Technische Mitteilung 01/2009

Cutter Buffer zum Schutz von Cutter und Containerösen

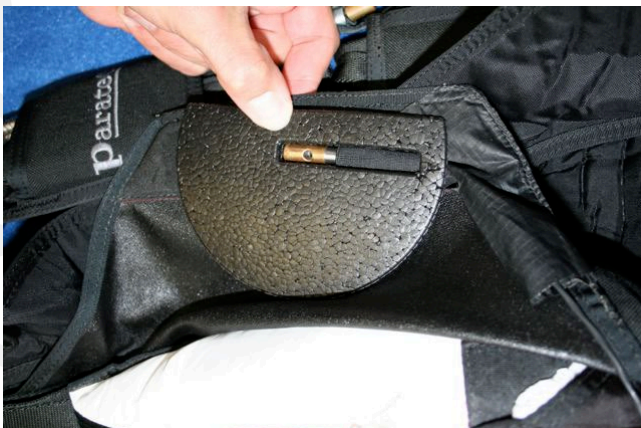
Durch die von AIRTEC für 6 Klappen Container vorgegebene und durch PARATEC umgesetzte Verlegung des Cutters von Klappe #1 auf Klappe #3 des Reservecontainers (siehe Technische Mitteilung LTA-PT-01-07 vom 15.02.2007) ergaben sich nicht nur optische Problemzonen.

Wie die Praxis zeigte, hatten nicht nur einige Packer zusätzliche Schwierigkeiten, die Reservepackung wie gewohnt gut ausschauen zu lassen, sondern darüber hinaus gab es in wenigen Fällen Beschädigungen von Ösen und/oder Cuttern.

Dies wurde dadurch hervorgerufen, dass der Cutter durch die Verlegung seiner Position nun zwischen zwei Ösen (Hilfsschirm und Klappe #3) eingeklemmt wird.

Beim Öffnen mancher Reserven zum Jahrescheck zeigten daher einige Ösen oder Cutter Riefen und Kanten, durch die in wenigen Fällen auch Beschädigungen des Loops erkennbar waren.

Als eindeutig bester Weg zeigte sich die Verwendung eines in Zusammenarbeit von AIRTEC und PARATEC erprobten Hartschaumpolsters, das als Buffer den Cutter einbettet und zwischen den Ösen als Distanzhalter dient.

Es handelt sich dabei um ein separates Teil (siehe Fotos), in welches der Cutter eingebettet wird und zusammen mit diesem auf dem Hilfsschirmdeckel liegt. Bei Aktivierung der Reserve von Hand oder durch das AAD geht der Buffer verloren und kann einfach ersetzt werden.

Beim zyklischen Repack ist der Buffer – sofern unbeschädigt – wieder verwendbar.
